AVIS DU CONSEIL DU PATRIMOINE DE MONTRÉAL SUITE À SON ASSEMBLÉE DU 24 FÉVRIER 2017

Projet d'interventions artistiques – Promenade Fleuve-Montagne

A17-SC-06

Emplacement de l'œuvre rue de la Commune. Sources : Google Maps et Google Street view - août 2016

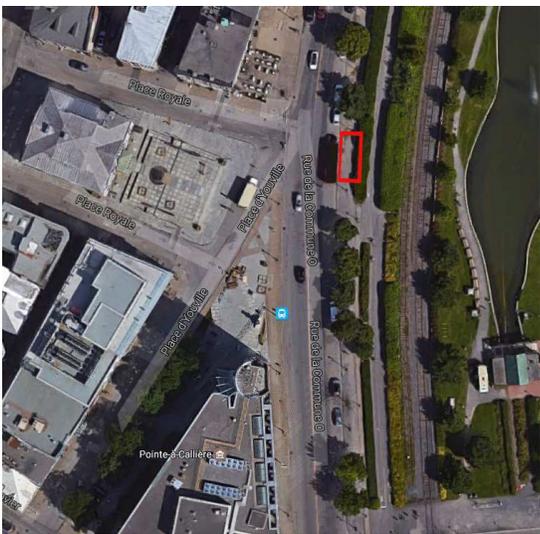
Dans les documents d'implantation, le CPM a également relevé des problèmes liés au positionnement des œuvres. L'œuvre de la rue de la Commune chevauche la stèle commémorative et elle est implantée directement à front de rue, à l'emplacement d'un arbre existant, qui est par ailleurs apparent dans la perspective. L'œuvre de la rue McTavish est séparée du trottoir par une étroite bande de gazon qui posera vraisemblablement des problèmes d'entretien. Le CPM est également préoccupé par l'aspect hivernal, principalement concernant les risques de dégradation dus aux engins de déneigement et à l'épandage. Il se demande en outre comment l'accumulation de neige provenant à la fois de la rue et du trottoir pourra être gérée sur l'œuvre située en face de la Place du Frère-André.
